荃灣路加建繞道與相關擴闊改善工程項目檢討及修訂設計

743TH 號工程項目 荃灣繞道、擴闊荃青交匯處及 葵青交匯處一段荃灣路、以及相關路口改善工程

840TH 號工程項目 荃灣路隔音屏障加建工程

標題: 新增的连接路 - 概覽圖
 圖號: TWB/1001

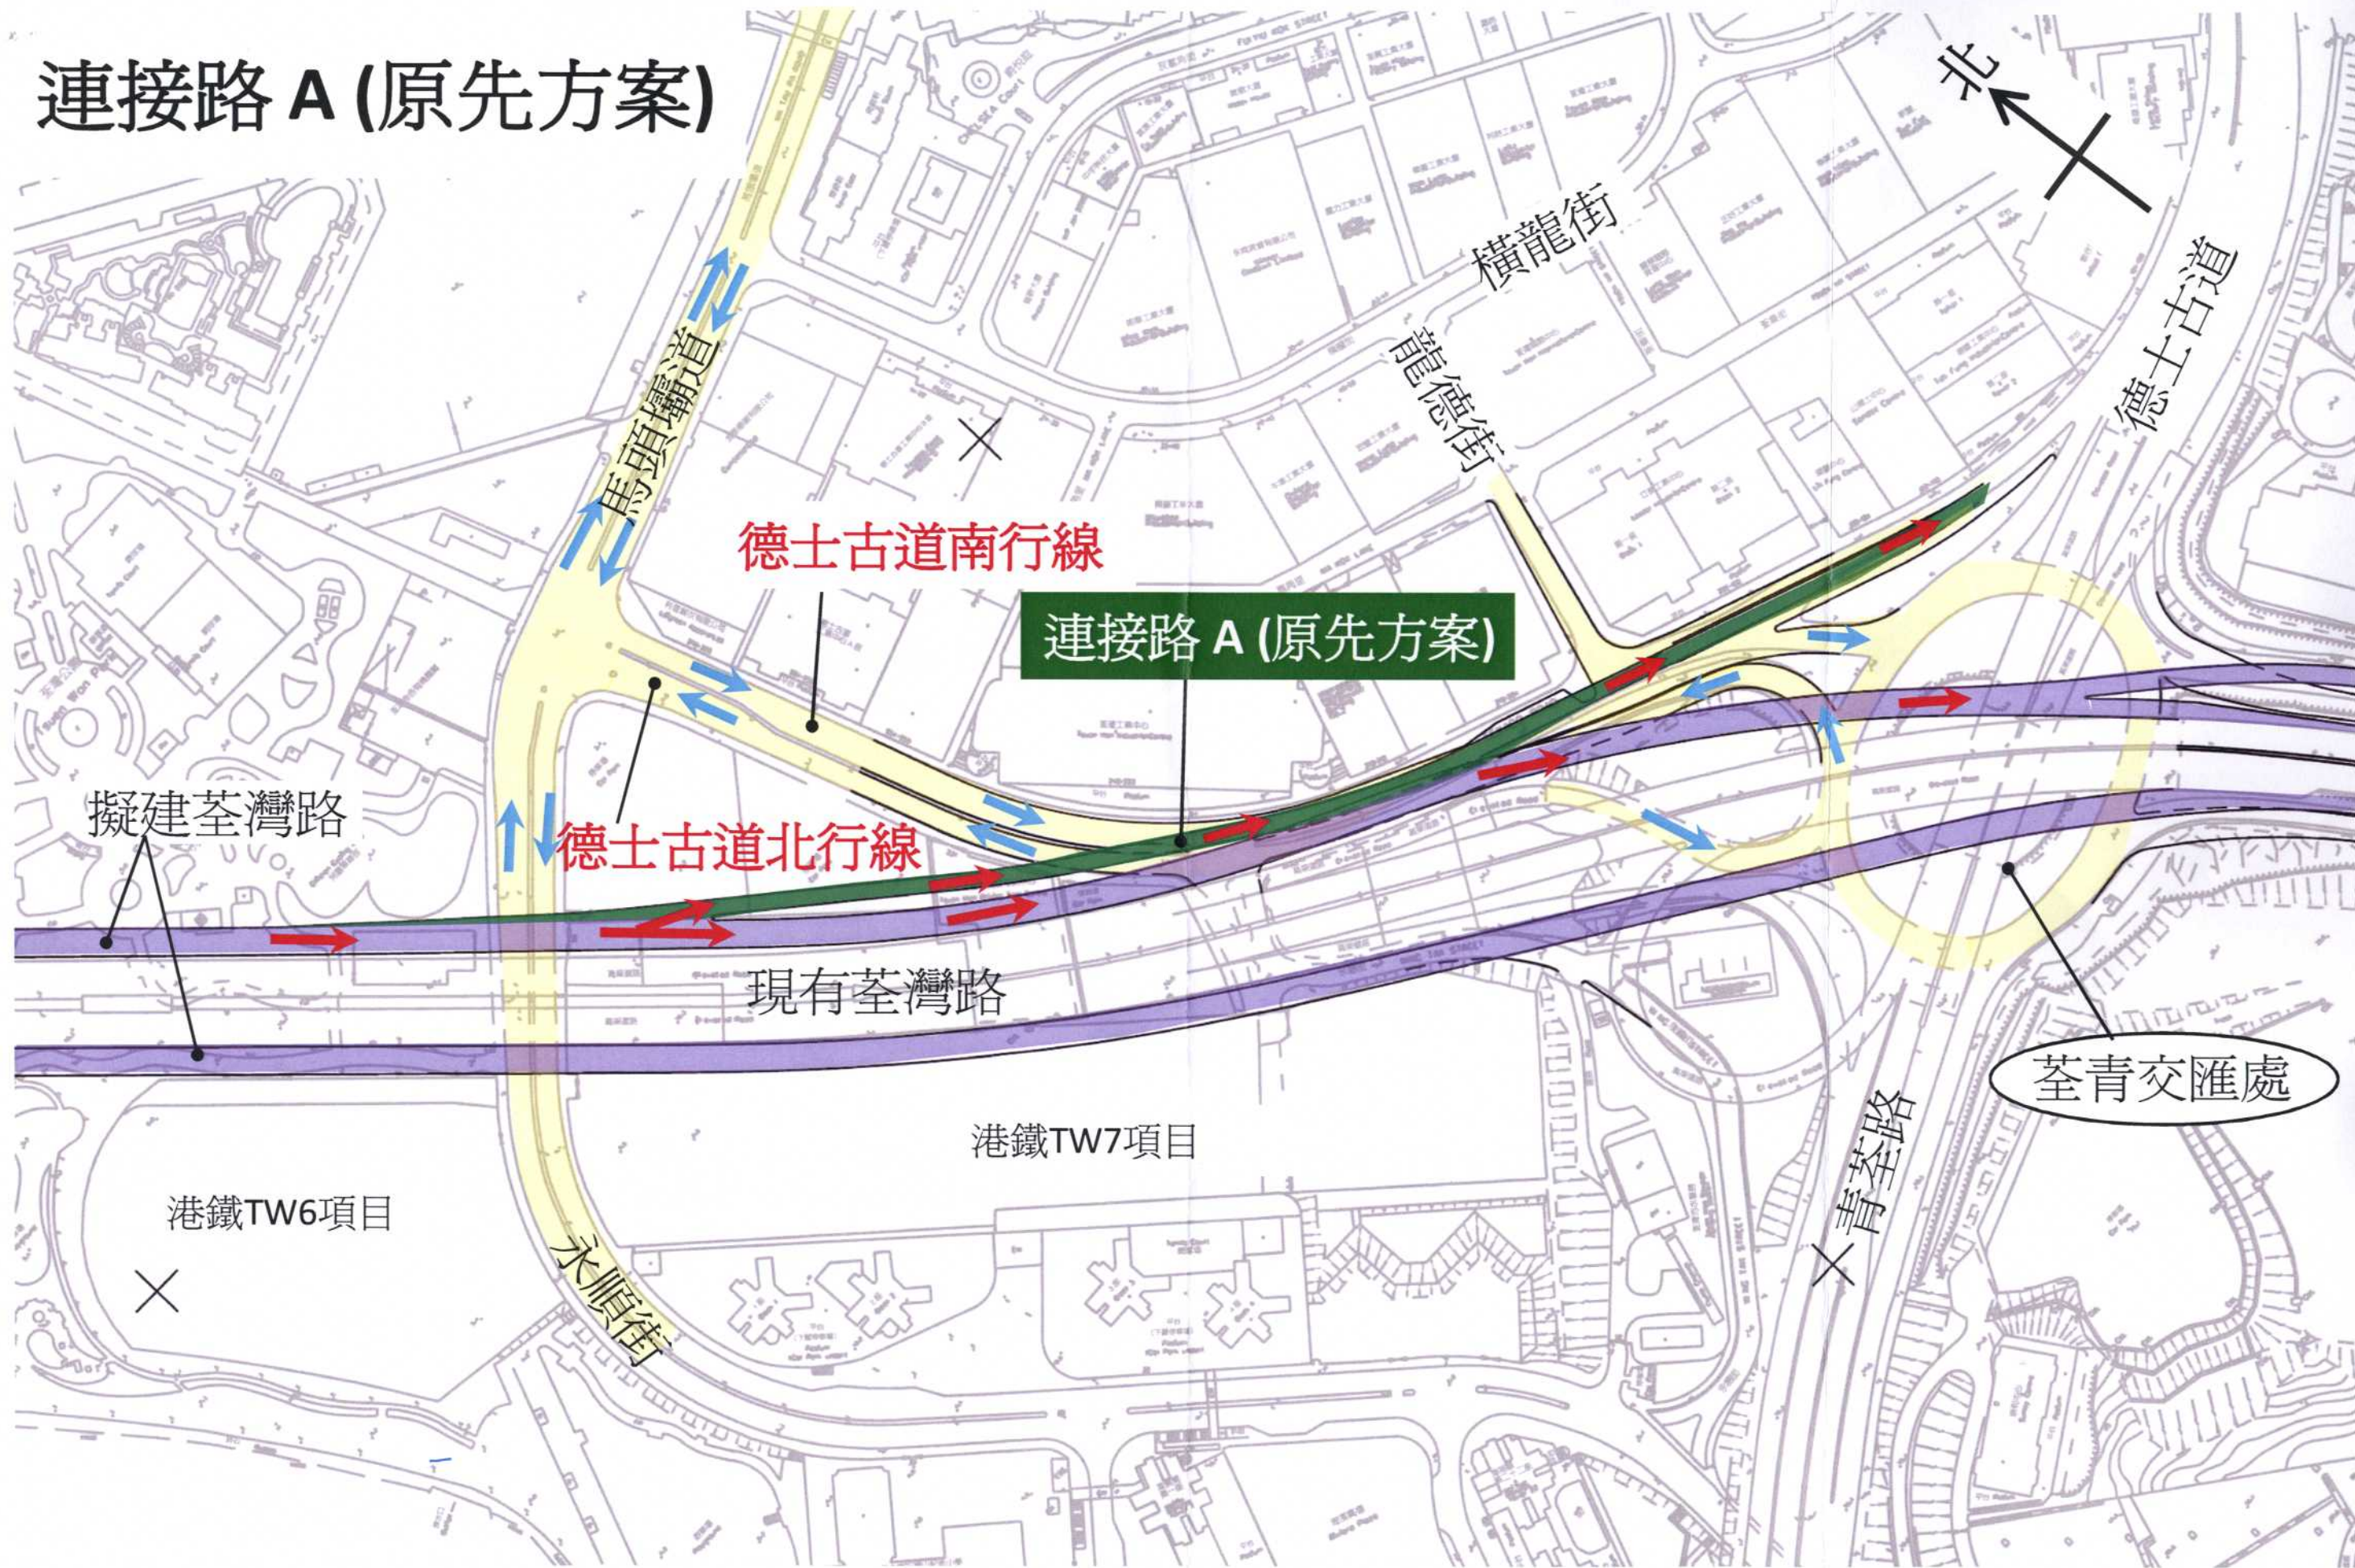
2.3 上述工程項目之計劃，包括在現有荃灣路位於屯門公路交界處至荃青交匯處一段長約 2.1 公里的路段，於來回方向的旁邊各增加一至兩條行車線；及在荃青交匯處至葵青交匯處一段長約 0.7 公里的路段，由雙程三線擴闊為雙程五線道路，和改善大涌道交匯處，荃青交匯處及葵青交匯處。請參閱附圖圖號 TWB/1001。

標題:新增的連接路 - 原先方案
圖號: TWB/1002

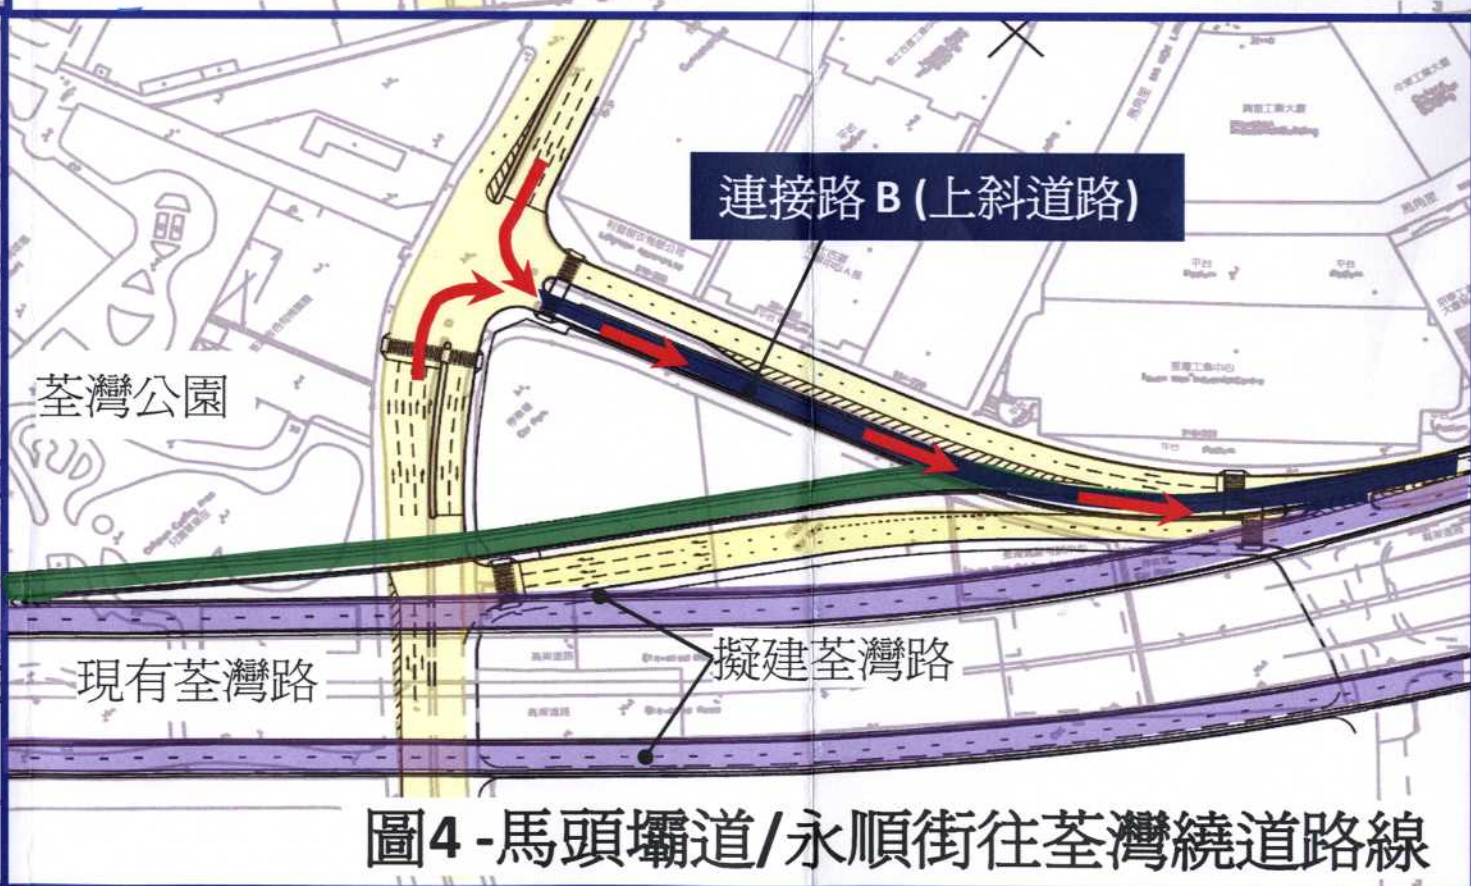
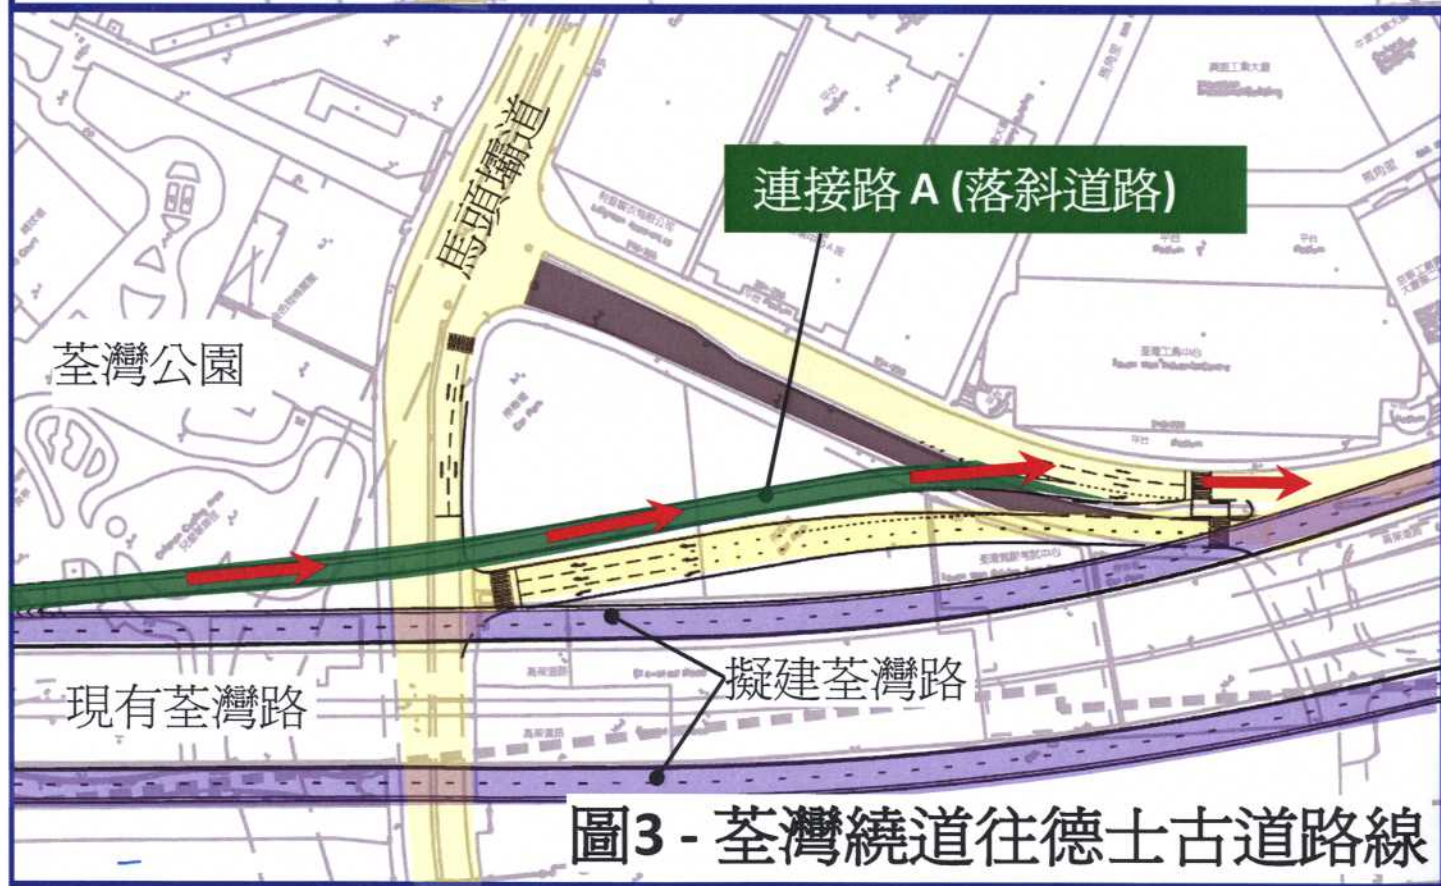
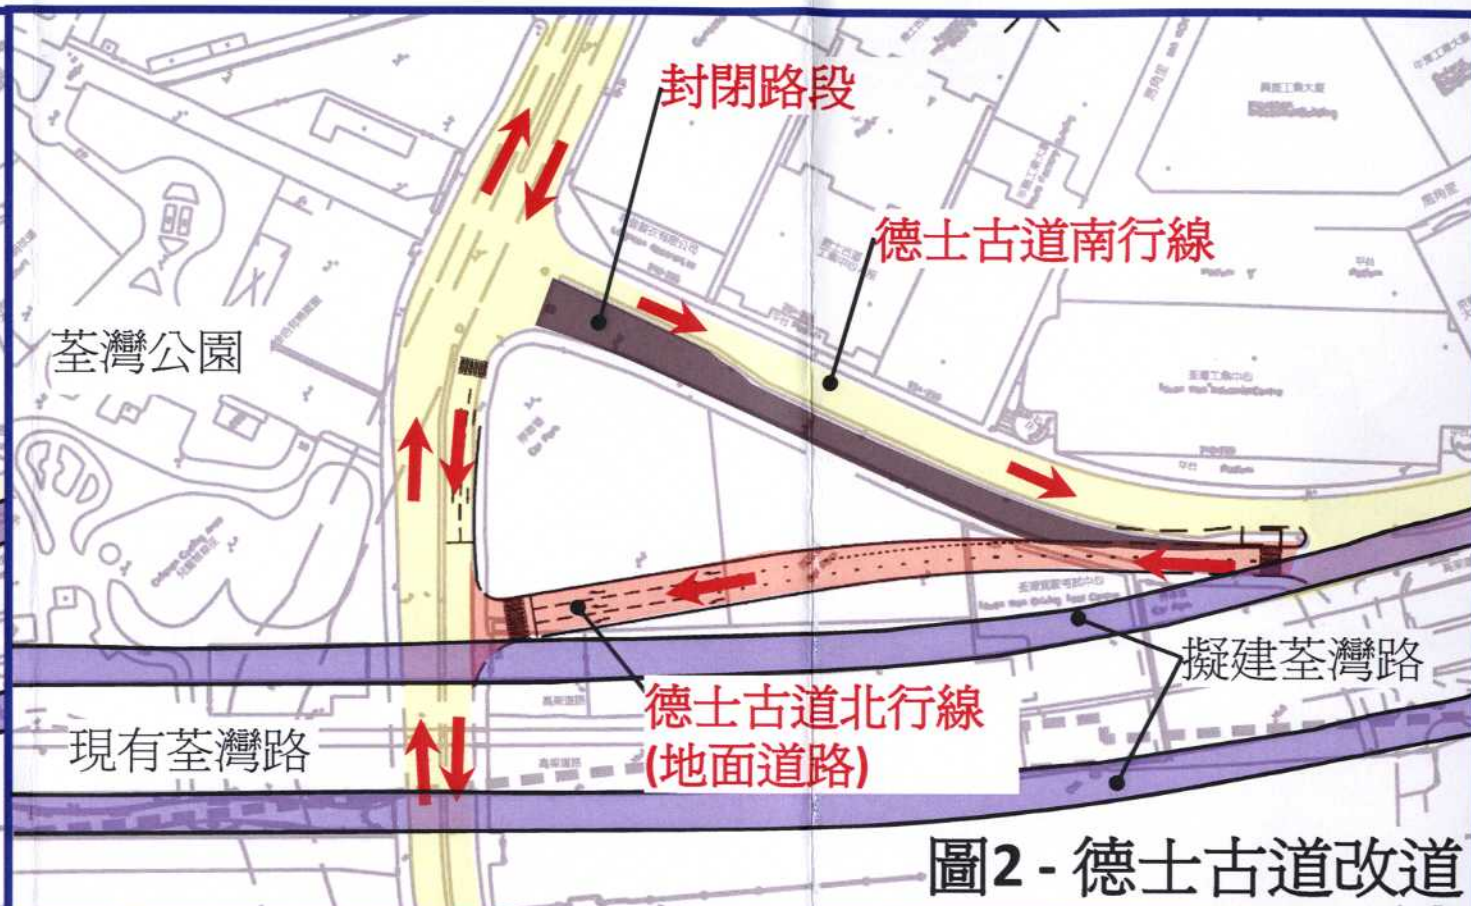
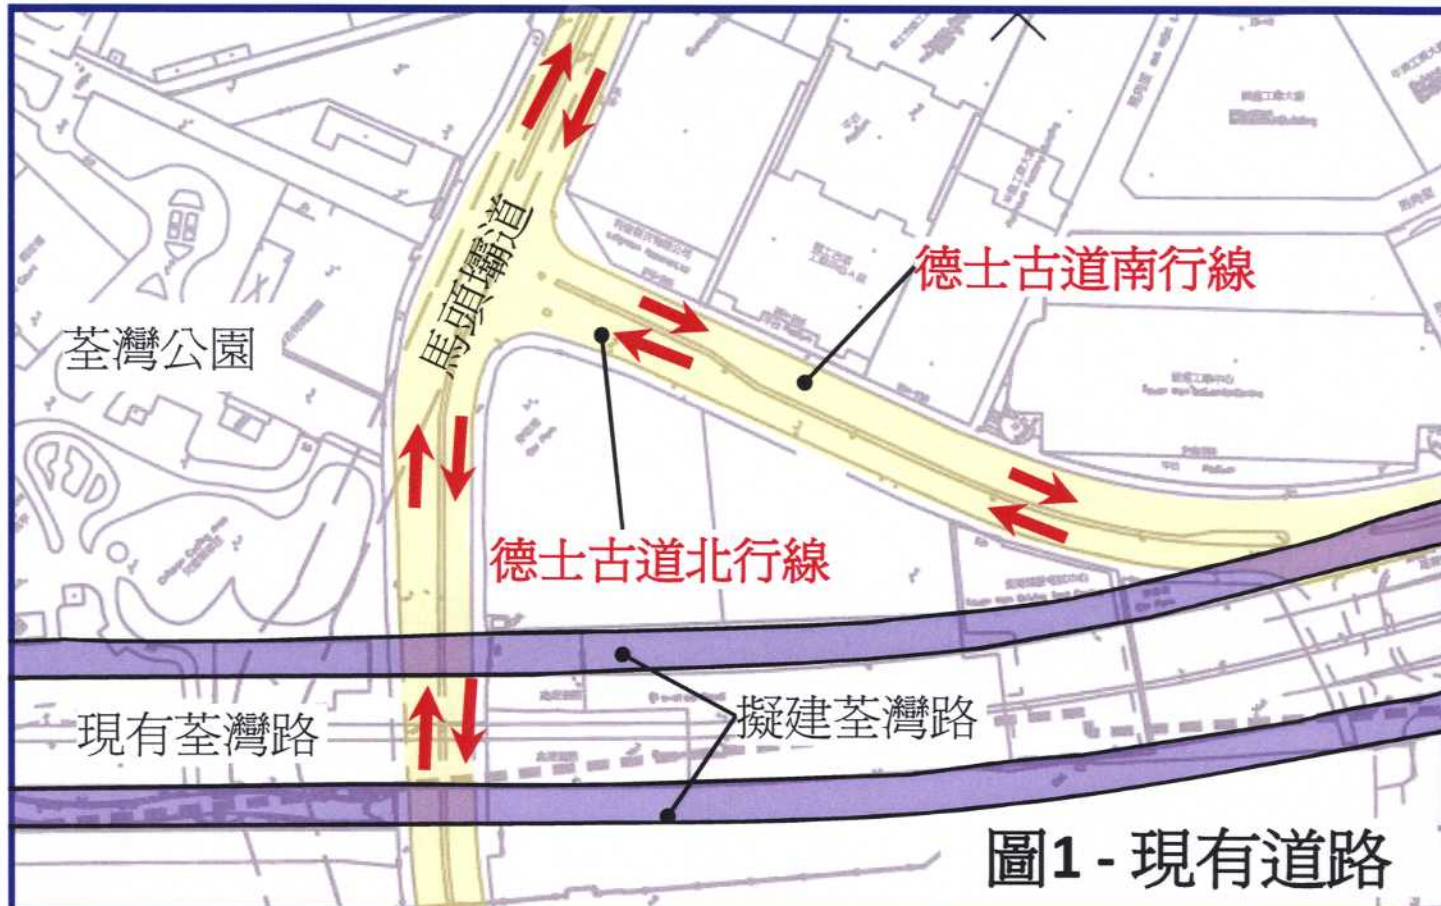
4.1 連接路 A (原先方案)建議在新建的荃灣繞道往九龍方向於荃青交匯處前，分支出一線行車橋直達德士古道(請參閱附圖圖號 TWB/1002)，令由屯門往德士古道的車輛不需進入荃青交匯處。但此方案有以下設計上的限制：

- a. 該行車橋的位置會妨礙重型貨車從龍德街左轉入德士古道。為此需要在龍德街進行收地以擴闊行車道；
- b. 橋墩的位置在德士古道的行人路上，減少現有行人路的闊度。

- 建議以連接路 A (請參閱附圖圖號 TWB/1003, 1004 及 1005)取代上文 4.1 段提及的連接路 A (原先方案)，讓新連接路提早與地面道路(德士古道)連接，從而減少對現有鄰近工業大廈停車場使用者的影響。此外，橋墩的位置亦不會在現有行人路上，另外亦方便建造連接路 B(詳情見下段)。
- 現時德士古道與馬頭壩道之間的工業區道路較為擠塞，因為不少車輛經龍德街，德士古道，荃青交匯處，荃灣路前往葵青及九龍。經過檢討後，建議增加連接路 B (請參閱附圖圖號 TWB/1003, 1004 及 1005)連接現有永順街及馬頭壩道至新建的荃灣繞道，減少依賴龍德街往荃灣路的車輛，令德士古道與龍德街的交界處及荃青交匯處交通更暢順。
- 在現有青荃路北行線分支出一線新的連接路 C (請參閱附圖圖號 TWB/1006)，直往九龍方向，令由青衣往九龍的車輛不需使用荃青交匯處。
